改善箇所説明図

代表機種: ZX125W

運転室断面図

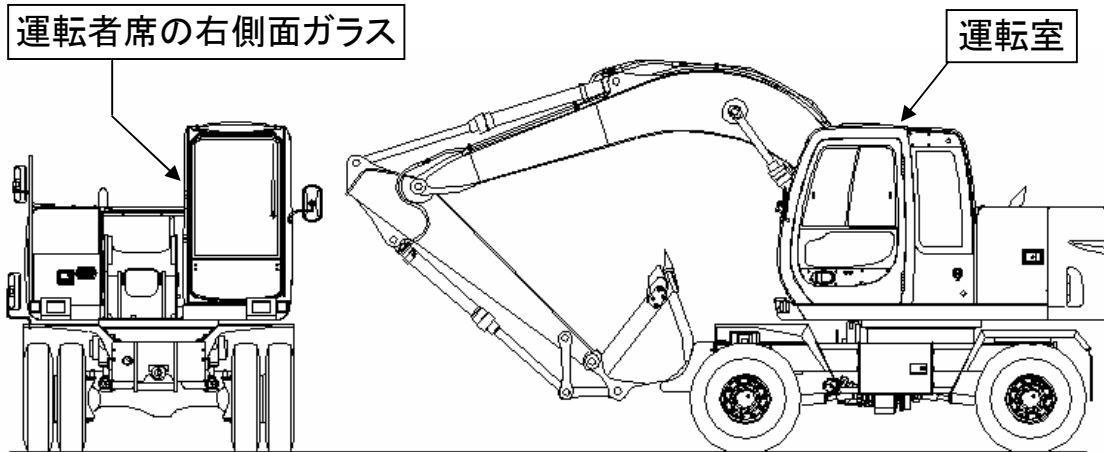
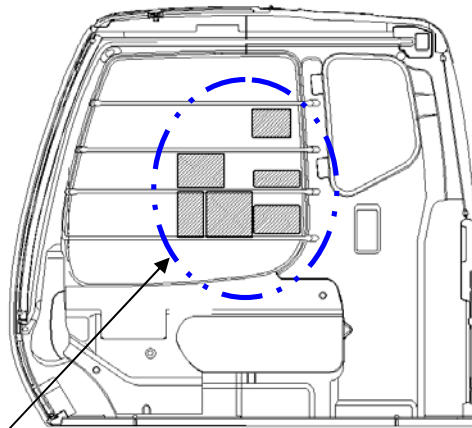
基準不適合箇所

運転者席の右側面ガラスにオプションに関する銘板(注意銘板、操作銘板等)を貼付したため、道路運送車両の保安基準に適合しないものがある。そのため、運転者の視野を妨げるおそれがある。

改善内容

全車両、銘板の貼付位置を点検し、適合していない場合は適合する位置に張り直す。
